改善箇所説明図

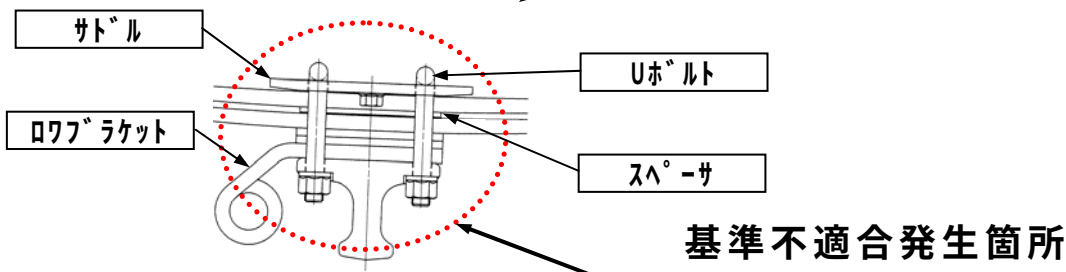
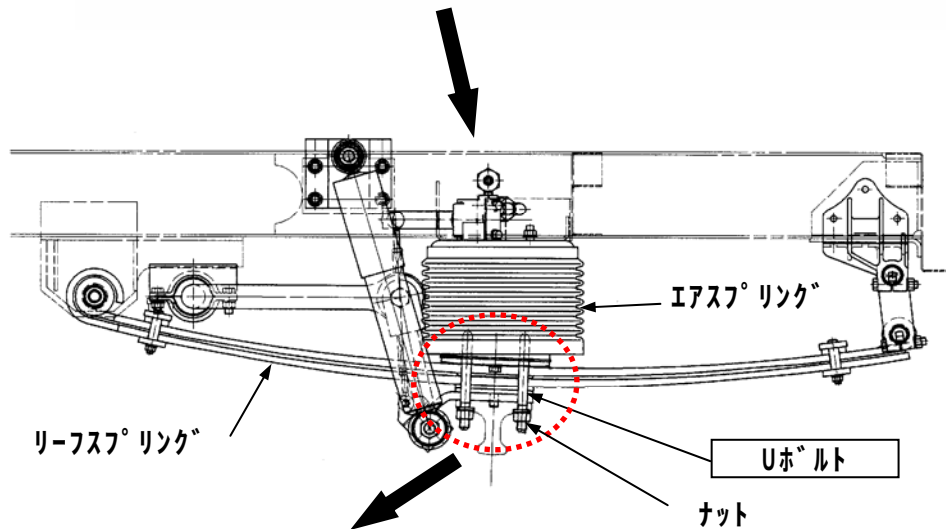
基準不適合発生箇所

リーフ・エア混合式サスペンションにおいて、リーフスプリングとフロントアクスルを固定するUボルトの取付構造及び締付けトルクが不適切なため、旋回時等に当該Uボルトに過大なこじり力が発生し、亀裂が発生するものがある。そのため、そのままの状態で使用を続けると、Uボルトが折損し、最悪の場合、当該サスペンションがフロントアクスルからずれて、走行安定性が損なわれるおそれがある。

改善の内容

全車両、Uボルトの取付部品を確認の上、対策品未装着の場合には、Uボルト及び取付部品を対策品と交換する。すでに対策品に交換されている場合は、Uボルト及びナットを新品と交換する。

注：□ は交換部品を示す。
